监 理 通 知 单

工程名称: 江苏无锡普利司通分布式 2.968MW 工程监理项目

编号: ZHJL-TZD08

事由: 关于现场施工相关事宜

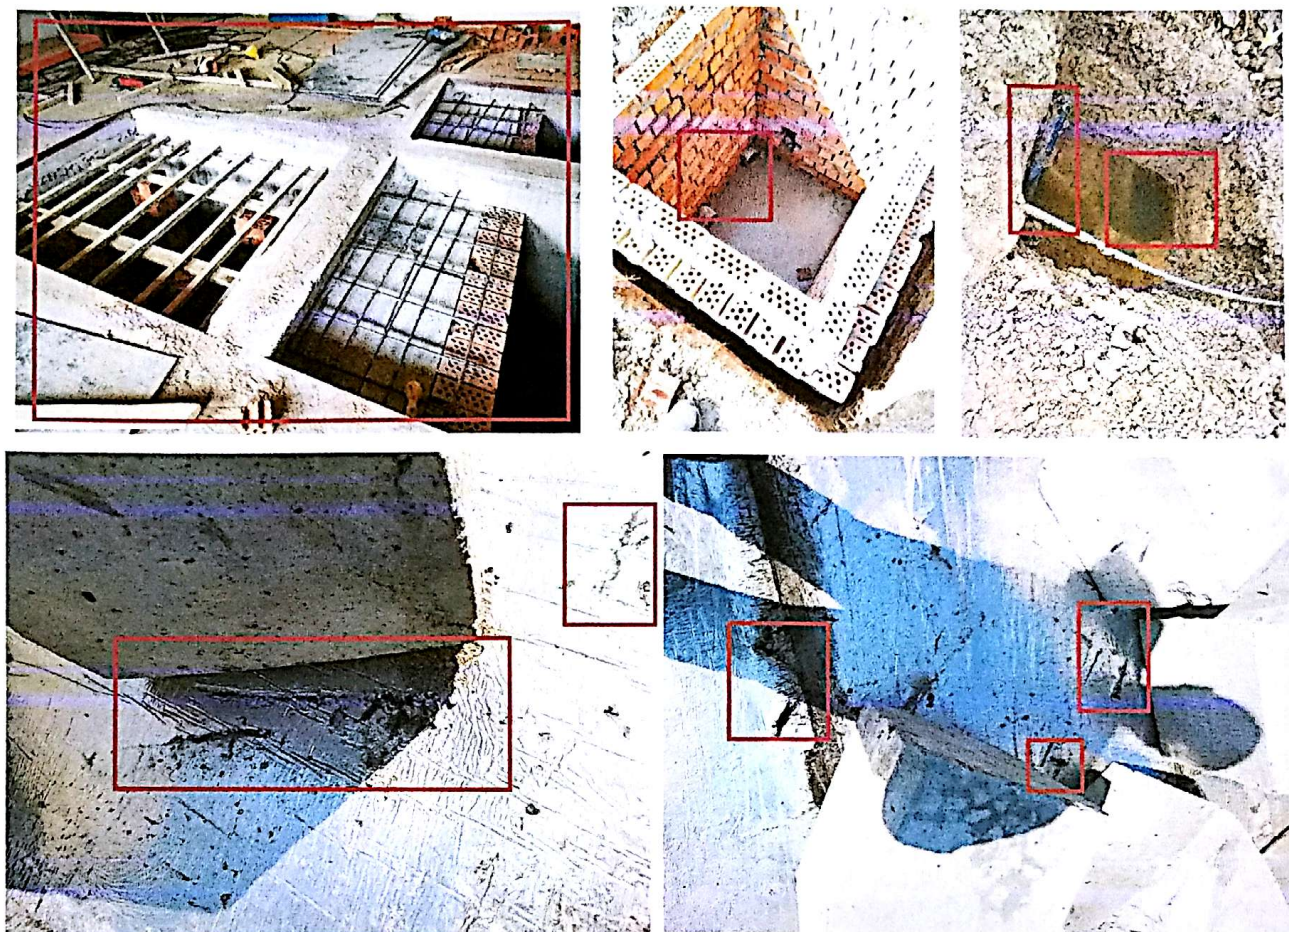
1、2017 年 4 月 30 日我监理项目部在现场专项巡视检查过程中发现二次室设备基础施工未按图施工, 具体如下:

- ①图纸设计要求原有电缆井 C15 回填至标高, 现场未按图纸施工;
- ②若取消静电地板需按要求变更设计, 方案确定完成变更手续后才能继续施工;

2、混凝土预制块搬运过程中没有轻拿轻放, 造成屋面防水层损坏。

3、户外顶管处电缆井未按要求施工, 容易积水, 且积水已经进入顶管。项目采用交联聚乙烯绝缘材料的电力电缆, 长期浸泡在水里, 电缆的绝缘性能降低, 影响电缆使用寿命。

具体详见附图, 如需变更按规定出具设计变更手续, 经同意后方可施工, 擅自施工造成一切后果施工方自负!
